Krycí list ZBV

Název a evidenční číslo Stavby: II/101 D1-D7, km 57,6 - 59,2 Rekonstrukce propustku a zemního tělesa Název stavebního objektu/provozního souboru (SO/PS): SO 103 - Oprava propustku	Číslo SO/PS / / číslo Změny SO/PS: 103 / 1	Číslo ZBV: 1
--	---	------------------------

Změnový list

Název a evidenční číslo Stavby: II/101 D1-D7, km 57,6 - 59,2 Rekonstrukce propustku a zemního tělesa	Číslo SO/PS / / číslo Změny SO/PS: 103 / 01	Číslo ZBV: 1
Název stavebního objektu/provozního souboru (SO/PS): SO 103 - Oprava propustku

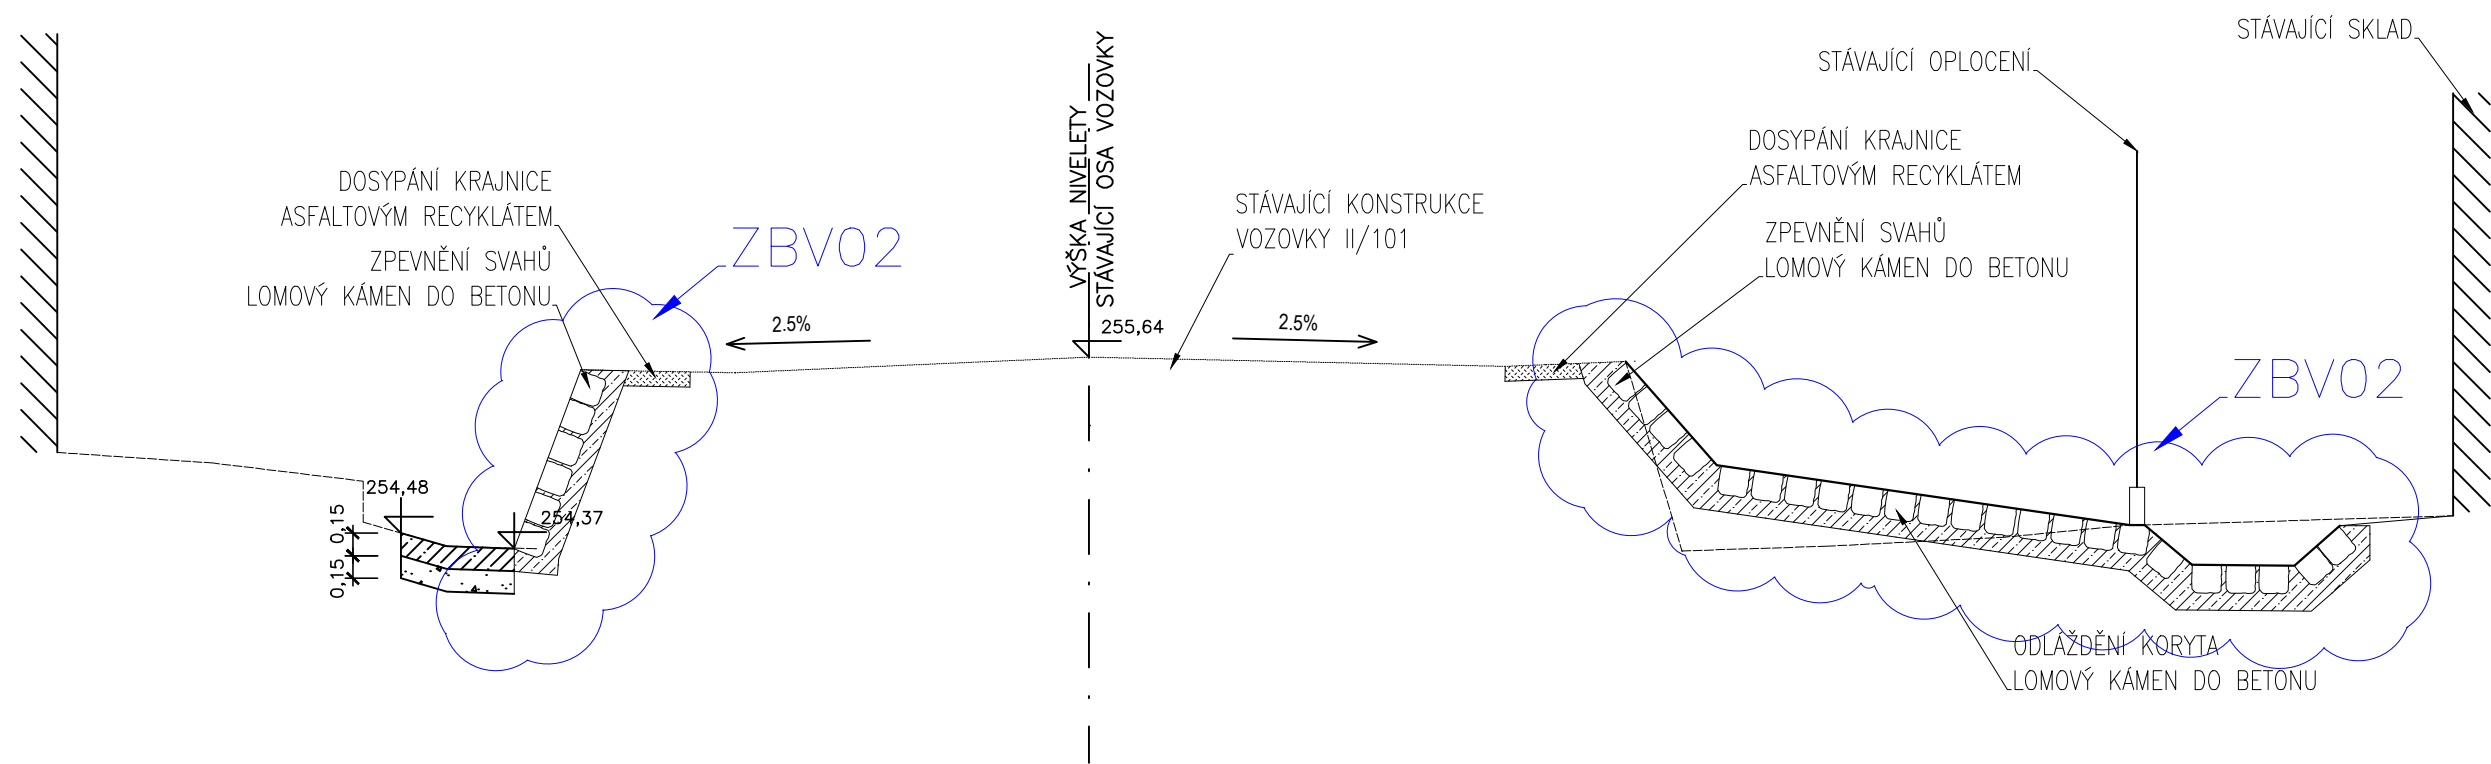
P í provád ní svahování v míst napojení na nové elo propustku, bylo zjišt no, že navžený svah p íkopu zasahuje do násypu silnice. Bylo nutné zpevnit upravené svahy p íkopu kamennou dlažbou do betonu.

Při provádění svahování v místě napojení na nové čelo propustku, bylo zjištěno, že navržený svah příkopu zasahuje do násypu komunikace II/101 v místě napojení na nově realizované čelo propustku bez chodníku pro pěší. Bylo nutné zpevnit upravené svahy příkopu kamennou dlažbou do betonu. Nově budovaný propustek je již navržen ve správném šířkovém uspořádání, které koresponduje s budoucí celkovou rekonstrukcí této komunikace.

Po pročištění příkopu na vtokové straně propustku byl zjištěn sklon svahu příkopu navazujícího na čelo příkopu, který vyžadoval zpevnění. Vzhledem k této skutečnosti s předloženým ZBV č. 2 souhlasíme.
